柏崎刈羽原子力発電所  
7号機原子炉建屋大物搬入口  
保安規定変更申請の概要

2018年6月13日

東京電力ホールディングス株式会社

## 管理区域の変更(解除) (保安規定変更申請)

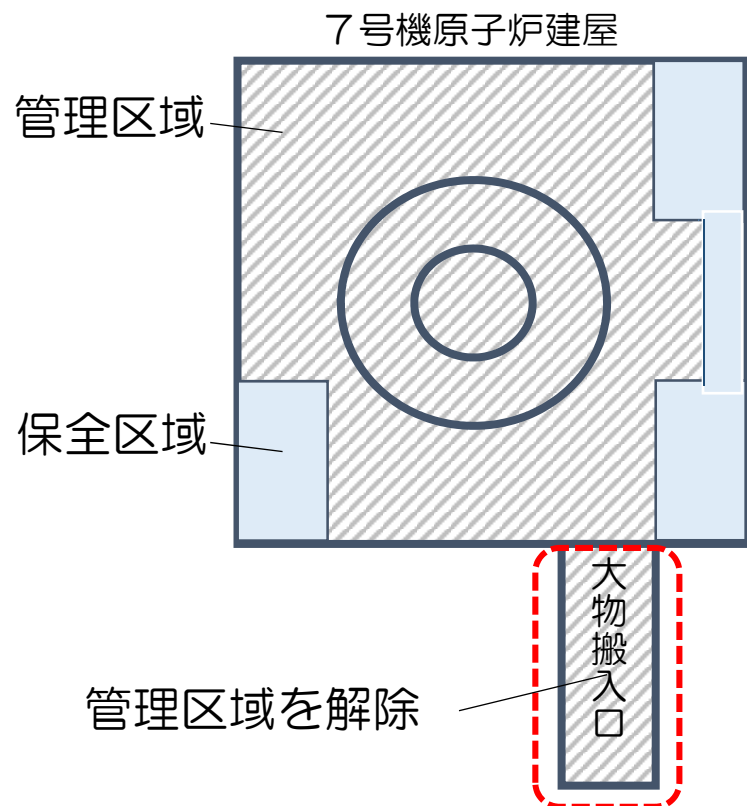
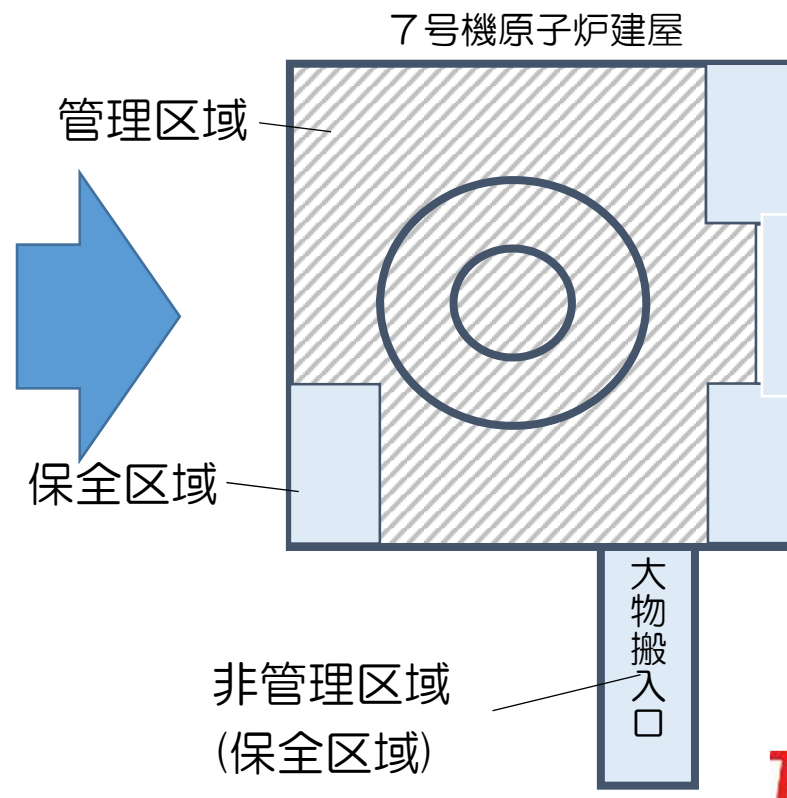
- 管理区域の解除にあたり、放射線測定、原子炉建屋からの隔離（扉の閉鎖）等の安全処置を講じた上で、大物搬入口を非管理区域に変更。
- 具体的な申請事項は、管理区域図（第92条・第93条関連）の改定。

## 保全区域の変更（保安規定変更申請）

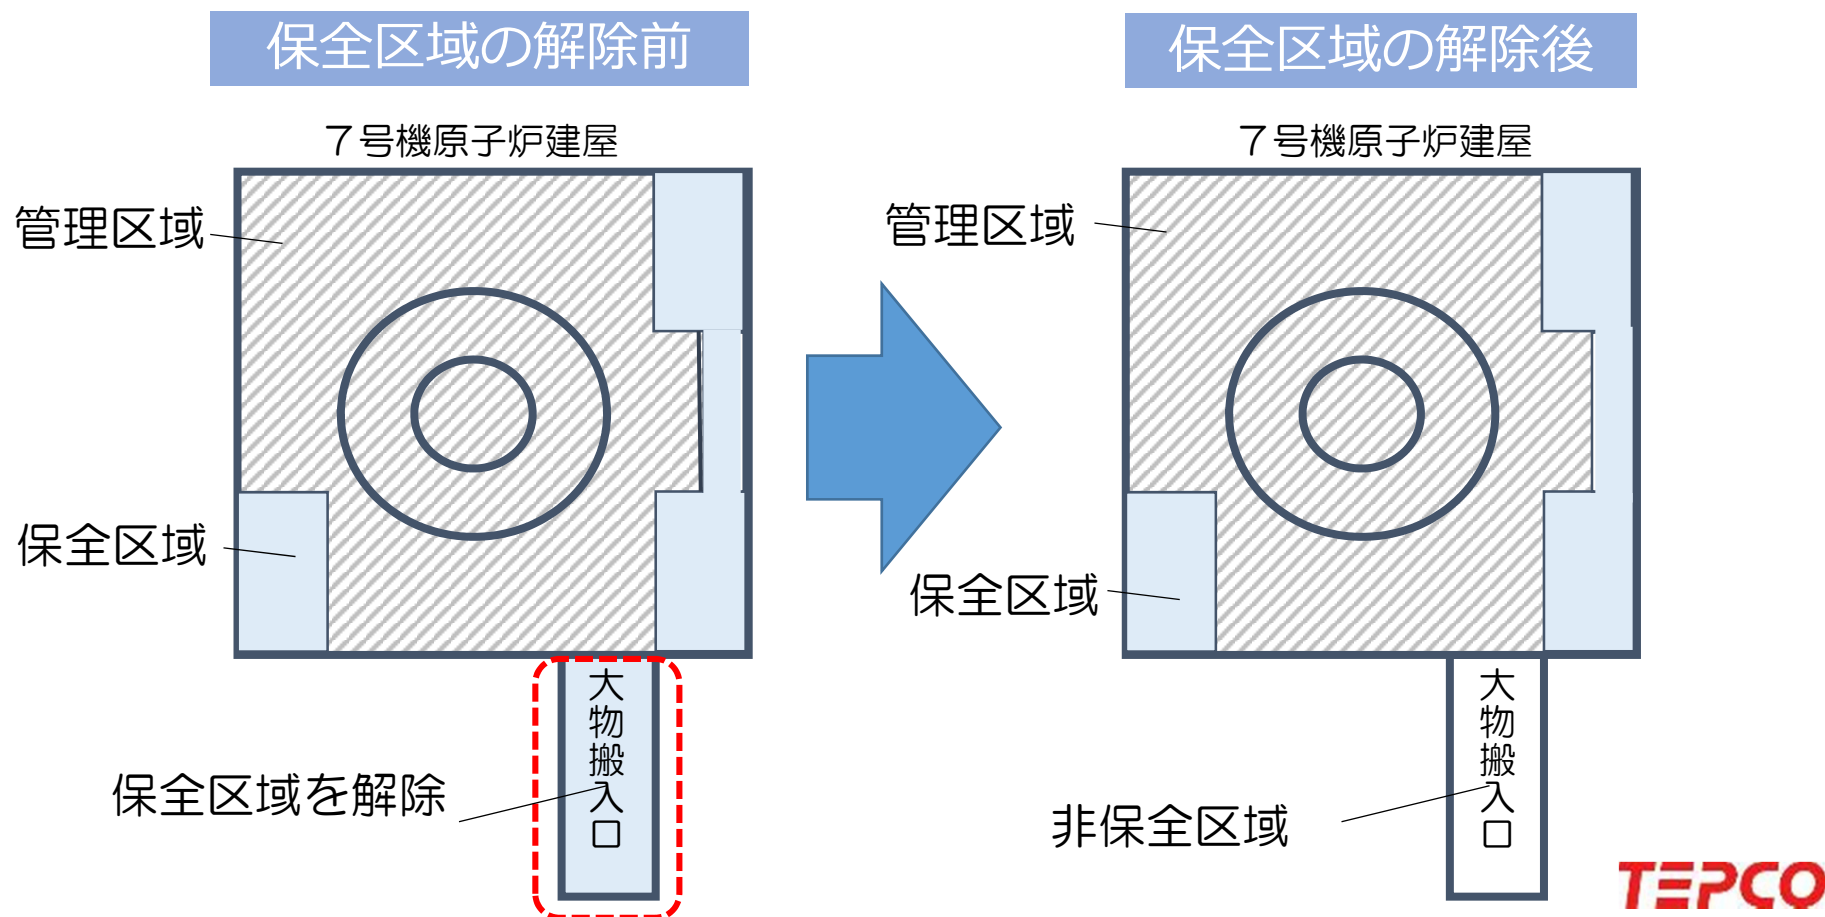
- 保全区域は、原子力発電所の保全のため、特に管理を必要とするエリアのうち、管理区域以外の場所。
- 管理区域解除後、出入管理が不要となり次第、大物搬入口は保全区域を解除。
- 具体的な申請事項は、保全区域図（第97条関連）の改定。
